## 説明会（6 / 17）でのご質問への回答

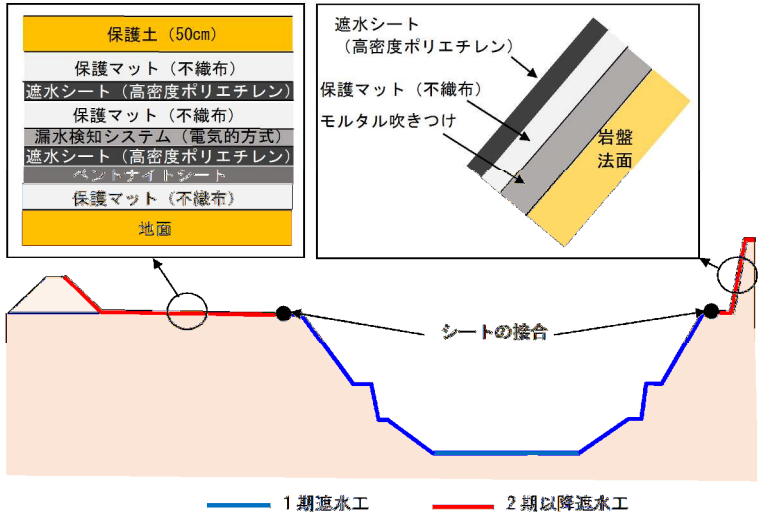
35	2期の底面部にも遮水シート、検知システムを敷くのか。	<p>2期の底面部にも1期の底面部と同様の遮水工の構造を計画しています（下図参照）。</p> 
36	地下水の管径を選定する際、流水断面の80%とした根拠は。浸出水では50%を採用している。神戸市の構造基準では50%としている。	<p>神戸市の産業廃棄物処理施設の構造に関する基準の第4（最終処分場）6（地下集排水設備）(2)ウの記載事項「なお、管理型最終処分場については、管径の50%以下に計画流量が納まること」は、浸出水集排水施設に関する事項であると考えます。地下水の許容通水断面については「廃棄物最終処分場整備の計画・設計・管理要領 2010改訂版、(社)全国都市清掃会議」では特に規定されておきませんが、「国土交通省近畿地方整備局 設計便覧(案)」第3編道路編 第4章排水 第4節排水施設の設計上の基本事項（標準）6-3断面の決定では「排水溝(管)の断面の決定には余裕を見込んでおこない、満流流量の80%をその排水路の許容通水量として計画する」としていることから、80%として設計しています。</p> <p>ただ、現在、24時間降雨量で248mmを想定した湧水量として計画していますが、先般、県が集中豪雨等による「千年に一度」の24時間降雨量を578mmとしたことから、設計時に使用する降雨量の設定については、今後県とも協議してまいりたいと思います。</p>
37	最大内部貯留高さを1976年9月姫路の雨量で計算している。294mm（24時間）の雨量で計算しているが、最近発表された県もシミュレーションでは、578mm（24時間）を想定している。そうなると完全にアウトになる。もう一度検討してみてもどうか。	<p>浸出水処理施設の規模は24時間降雨量のみで設計している訳ではありません。「廃棄物最終処分場の計画・設計・管理要領 2010改訂版 全国都市清掃会議」より埋立期間と同じ期間の直近の年降水量データの最大年および最大月間降水量が発生した年の年降水量時系列を用いて計算し、計画しています。なお、設計に用いた降雨量は、赤穂と過去の降雨データに相関があり、かつ全体的に赤穂よりも降雨量が大きい姫路特別地域気象観測所の観測データを使用しています。また、姫路特別地域気象観測所の観測データ（1948年～）のうち過去最大月間降雨量を記録した年（1976年、過去最大日間降雨量も同じ年）でも対応可能な設計となっています。また、近年の想定外の集中豪雨等に対しても、施設内で十分貯留が可能で、浸出水等が外部に流出するようなことないよう、ご指摘の降雨量を設計にどのように反映させるのか否かも含めて、今後、県とも協議してまいりたいと思います。</p>
